Commune de COCUMONT

**Déclaration de projet valant mise en compatibilité du Plan Local
d'Urbanisme
de la commune de COCUMONT**

RAPPORT DU COMMISSAIRE ENQUÊTEUR

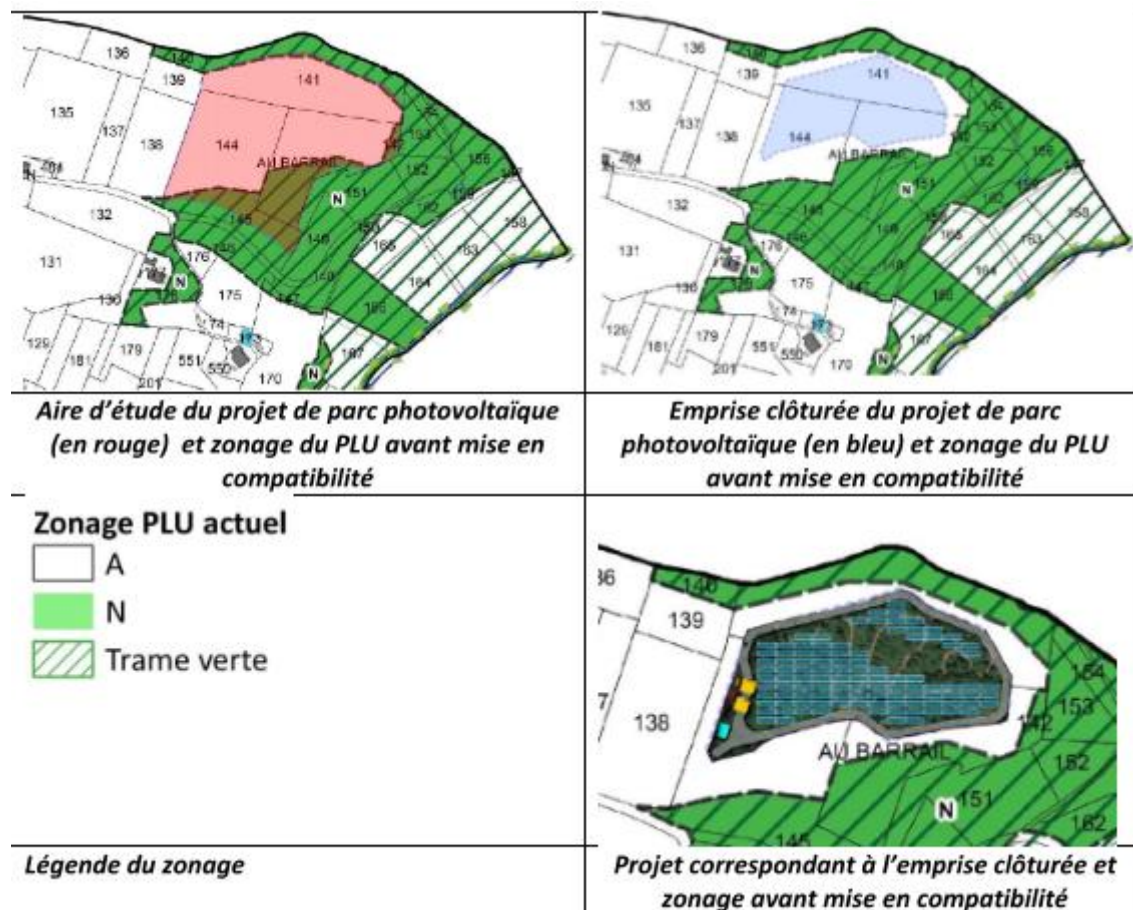
L'étude fait référence au site dégradé de l'ancienne carrière, or son périmètre fait l'objet d'une demande de précisions avec le PV de synthèse des observations. Voir Réponses et commentaires en page 28- 29 de ce rapport.

Figure 5 : observations sur site

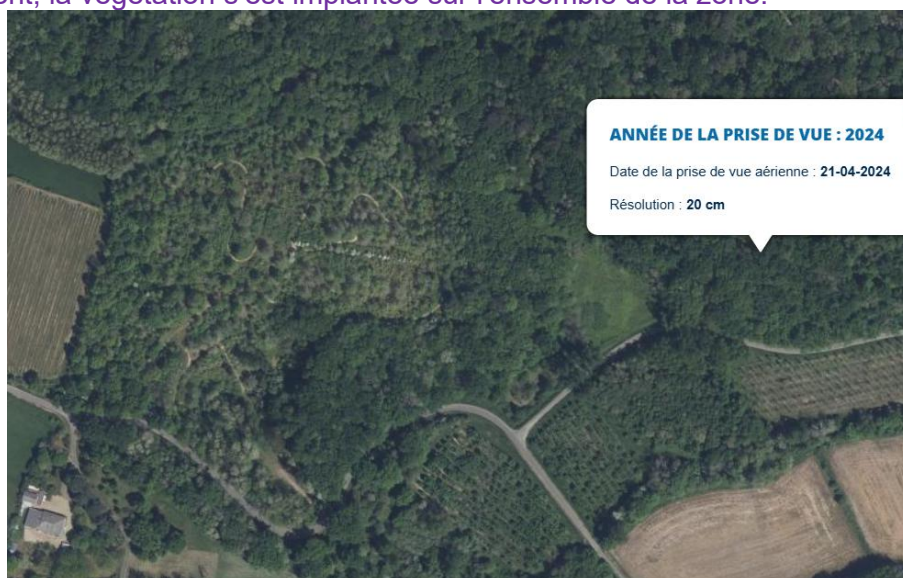
L'arrêté préfectoral N° 99-2709 pris par monsieur le préfet en date du 27 octobre 1999 et concernant la cessation de l'exploitation de la carrière située à Barrail, exploitée par la SOEM, indique que « la cessation d'activité concerne une superficie d'environ 3ha 66, réparties sur les parcelles, de la section, C suivantes : N° 143,144,145 ». La parcelle C141 n'y figure pas. Pouvez-vous m'indiquer pourquoi elle est intégrée au sein de l'emprise du site dégradé de votre projet ?

Cette réponse et la précision apportée par la mairie montre que la parcelle C141 autrefois agricole, classée aujourd'hui sur le PLU en zone agricole et devenue une parcelle en reboisement naturel, est incluse dans le périmètre du projet de la centrale, sans jamais avoir eu de rapport avec la carrière et son exploitation.

D'après Q ENERGY, « le choix a été fait de ne pas implanter la centrale photovoltaïque sur l'emprise exacte de la carrière en raison de la topographie. En effet, le dénivelé est important à cause du front d'exploitation de plusieurs mètres de haut, ne permettant pas l'installation d'un parc (comme le montre la carte ci-dessous). Ainsi Q ENERGY a dû décaler son implantation vers le nord de la zone. De plus, les enjeux écologiques se concentraient davantage au sud (page 148 de l'EIE Q ENERGY, annexe 14). La parcelle 141 a été intégrée au projet car elle faisait partie de la même unité foncière que les parcelles 143,144,145 et avait la même occupation du sol (activité agricole). Le site s'est ensuite enrichi sans retour d'une activité agricole. Une superficie minimale du projet devait également être assurée pour pouvoir le développer. Le projet se situe donc partiellement sur l'ancienne carrière (parcelle C144-145-146) et sur la parcelle 141 en raison des éléments exposés ci-dessous »
